## Contribution 1 :

# **Dossier de réponse au PV de synthèse du commissaire-enquêteur**

## **MEMOIRE EN REPONSE AU PROCÈS-VERBAL DE SYNTHÈSE DES OBSERVATIONS/CONTRIBUTIONS ET DES QUESTIONNEMENTS PAR LE COMMISSAIRE- ENQUÊTEUR**

Figure 2: Comparaison entre activité chiroptérologique et production d'énergie éolienne (d'après : Joseph Fonio, 2008, *Projet Chirotech, Conférence du Bureau de coordination énergie éolienne, « Impacts des éoliennes sur les oiseaux et chiroptères », Berlin, 18 avril*

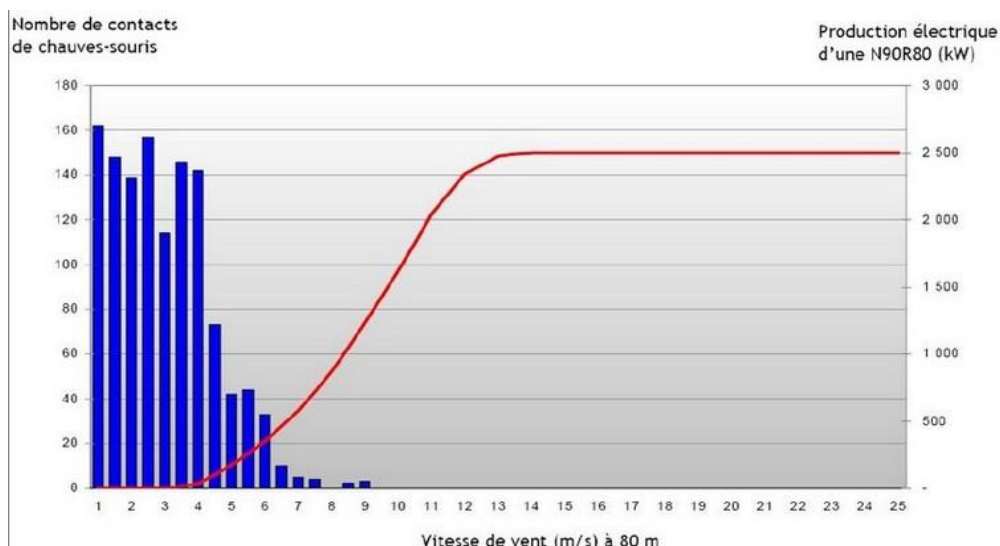
Des études ont été menées sur des parcs en exploitation, afin d’évaluer l’activité des chauves-souris en fonction des vitesses de vent et de mettre ces valeurs en regard de la production du parc éolien. Le graphique suivant illustre les résultats :

Bien que les données reportées sur ce graphique soient dépendantes d'un type de machines et des espèces de chauves-souris contactées, il reste représentatif de la courbe de production classique d'une éolienne et du niveau d'activités des chiroptères en fonction des vitesses de vent. Concernant ce dernier point, il apparaît assez nettement que l'activité des chauves-souris est effective pour des vitesses de vent très faibles à faibles, vitesses pour lesquelles la production des éoliennes est faible voire nulle .

Dans le cadre du projet Plaine de Thou, la perte de productible liée à l'arrêt des éoliennes en faveur des chiroptères a été estimée et intégrée à l'estimation du productible, et donc du modèle économique.

Figure 1 : comparaison des courbes acoustiques des modèles d'éoliennes

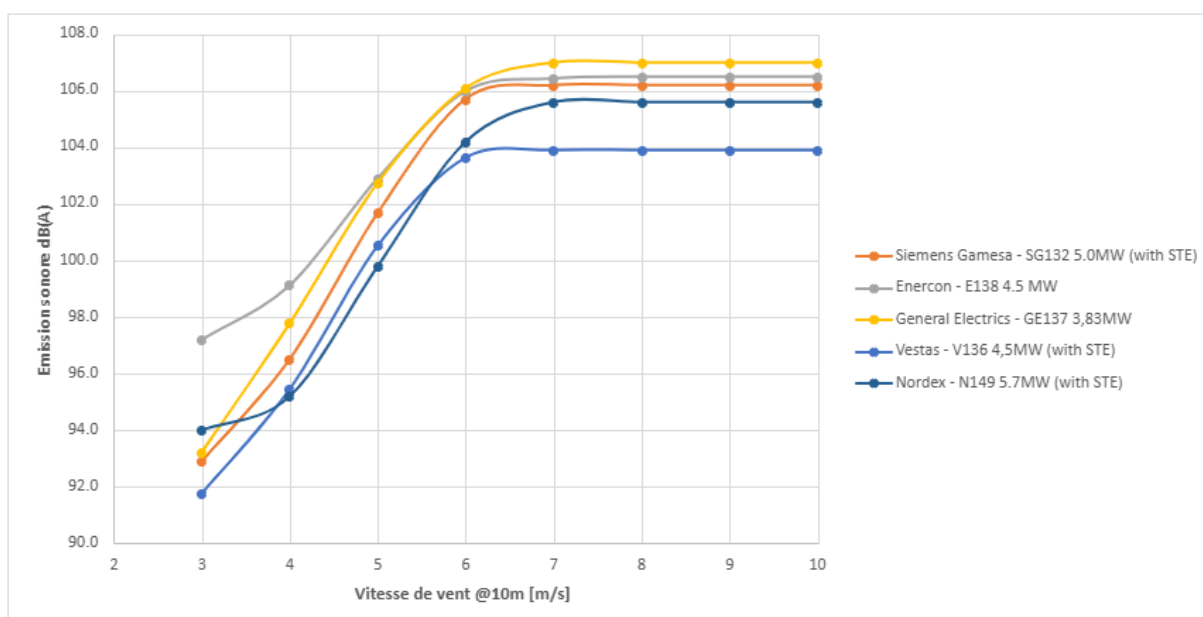
Le comparatif des machines utilisées dans l'étude acoustique n'intègre pas la machine Vestas V136, parce qu'elle est moins impactante que la gamme de machine présentée (cf. figure 1).

Dans le cadre de la modélisation numérique de Plaine de Thou, plusieurs modèles ont été pris en compte. Le modèle GE137 a été retenu pour les calculs car il présente un profil acoustique parmi les plus impactants de la gamme d'éolienne envisagée, et notamment le profil le plus impactant pour des vitesses supérieures à 5 m/s (Figure 16, Paragraphe 6.1). Il est vrai que certains modèles peuvent présenter des niveaux acoustiques plus importants à des vitesses inférieures à 5 m/s. Toutefois, le risque de dépassement des seuils réglementaires est plus marqué sur les vitesses supérieures, en faisant donc les situations les plus à risque. Les calculs présentés dans l'étude illustrent les différences de sensibilités entre basses et hautes vitesses (Paragraphe 7.2). Le choix de modèle analysé dans l'étude a donc été fait dans une approche maximisante sur la globalité des vitesses étudiées.

Le modèle d'éolienne finalement retenu après consultation des constructeurs sera sélectionné selon les caractéristiques du projet. Même s'il différerait de celui présenté dans ce rapport, il permettra de respecter les critères acoustiques définis dans l'arrêté du 26 août 2011.
